[改善箇所説明図] ①

不具合発生箇所

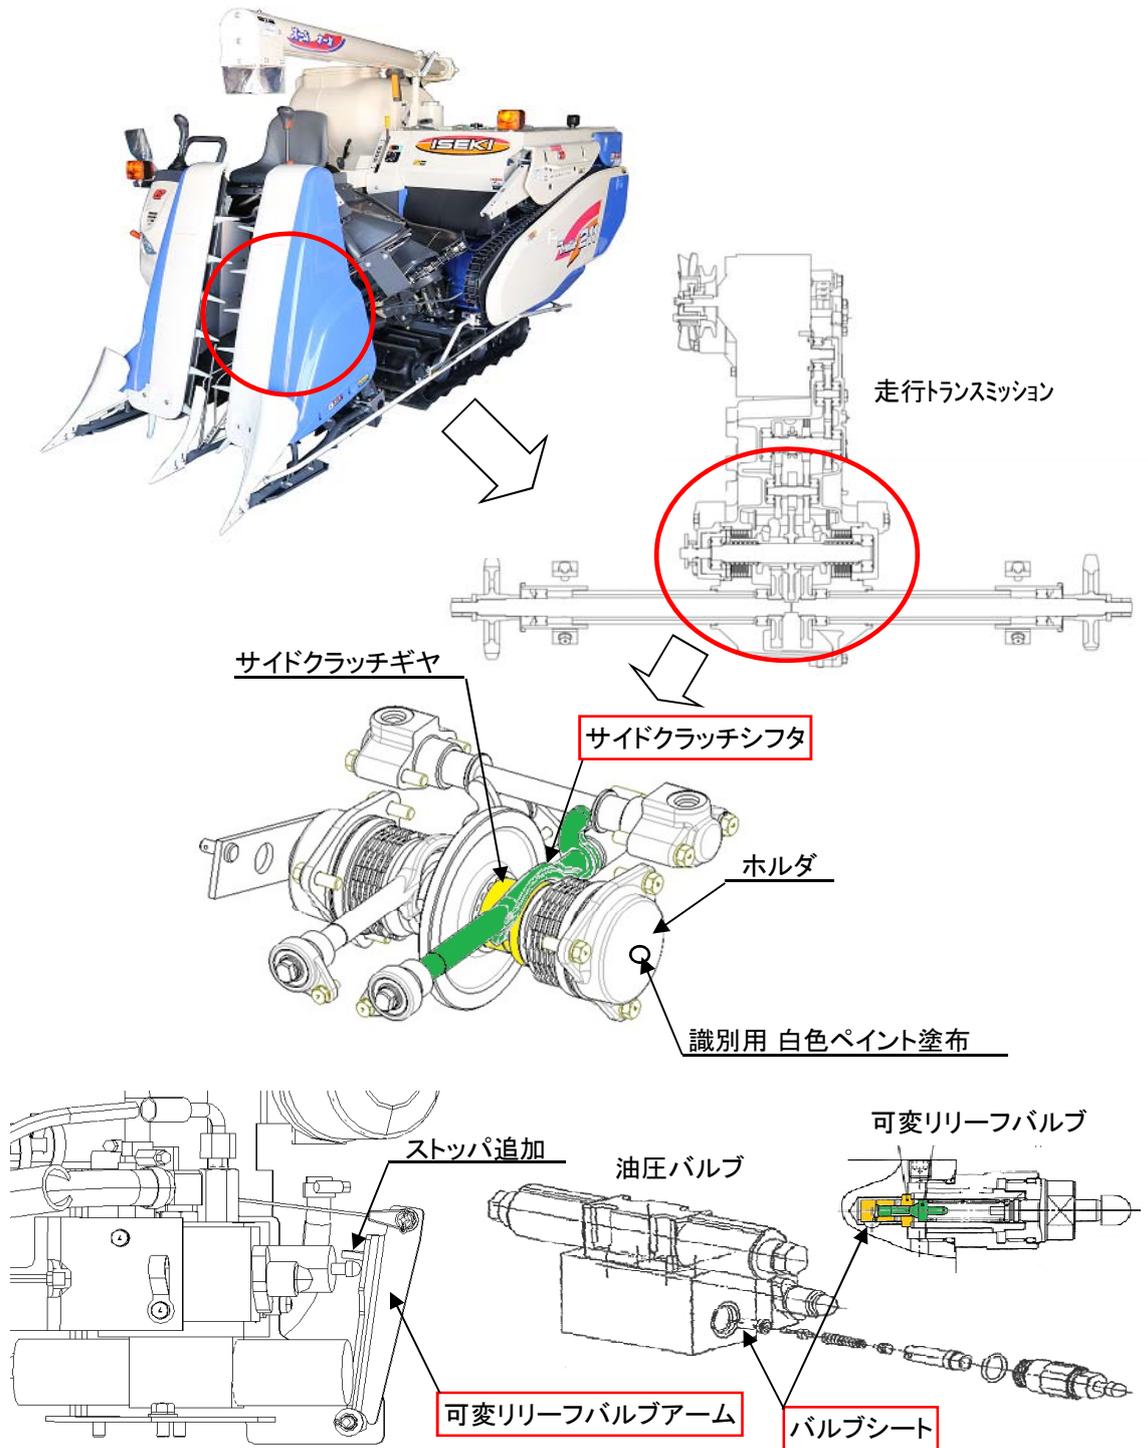
刈取脱穀作業車の動力伝達装置において、操舵を制御するサイドクラッチシフトの強度が不足及び低油温(20℃以下)時の油圧制御が不適切なものがある。そのため、操舵時に想定より高い油圧が発生することによりサイドクラッチシフトが変形しそのまま使用を続けると、最悪の場合、操舵後に直進状態に戻そうとしても直進しないおそれがある。

全車両、サイドクラッチシフトを対策品に交換するとともに、低油温時(20℃以下)の油圧制御を低減させるため、可変リリーフバルブアーム及びリリーフバルブ内のバルブシートを対策品に交換する。

ホルダに白色ペイントを塗布する。
